**SOLICITATION AMENDMENT**  
**MODIFICATION DE L'INVITATION**

<b>Title - Sujet</b> Conversion VLHA	
<b>Solicitation No. - N° de l'invitation</b> F3712-160019/A	<b>Amendment No. - N° modif.</b> 001
<b>Client Reference No. - N° de référence du client</b> F3712-160019	<b>Date</b> 2016-12-02
<b>GETS Reference No. - N° de référence de SEAG</b> PW-\$QCL-036-16926	
<b>File No. - N° de dossier</b> QCL-6-39125 (036)	<b>CCC No./N° CCC - FMS No./N° VME</b>
<b>Solicitation Closes - L'invitation prend fin</b> <b>at - à 02:00 PM</b> <b>on - le 2016-12-19</b>	
<b>Time Zone</b> Fuseau horaire Heure Normale du l'Est HNE	
<b>F.O.B. - F.A.B.</b> Specified Herein - Précisé dans les présentes	
<b>Plant-Usine:</b> <input type="checkbox"/> <b>Destination:</b> <input type="checkbox"/> <b>Other-Autre:</b> <input checked="" type="checkbox"/>	
<b>Address Enquiries to: - Adresser toutes questions à:</b> Gagnon, Mathieu	<b>Buyer Id - Id de l'acheteur</b> qcl036
<b>Telephone No. - N° de téléphone</b> (418) 649-2883 ( )	<b>FAX No. - N° de FAX</b> (418) 648-2209

**Item 1 – Contrôle de l'équipement de sondage**

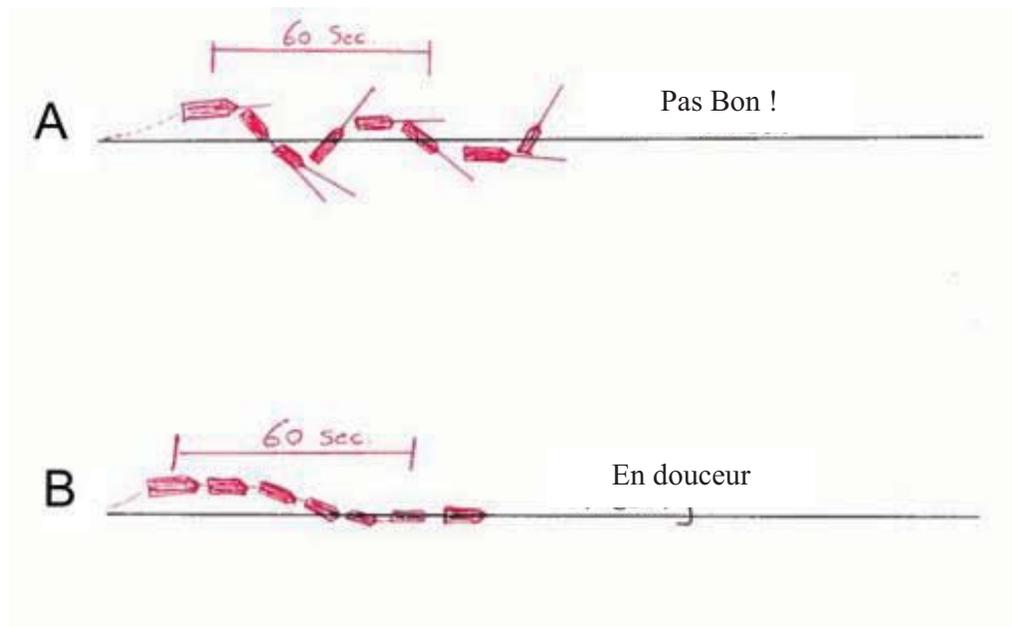
Le SHC peut-il fournir des précisions sur le point 3.1.7?

Voir le croquis ici-bas. Le système doit assurer un retour en douceur et progressif vers la ligne (B). Les virages rapides et en zigzag (A) doivent être évités car la couverture bathymétrique sera remplie de trous et de manques.
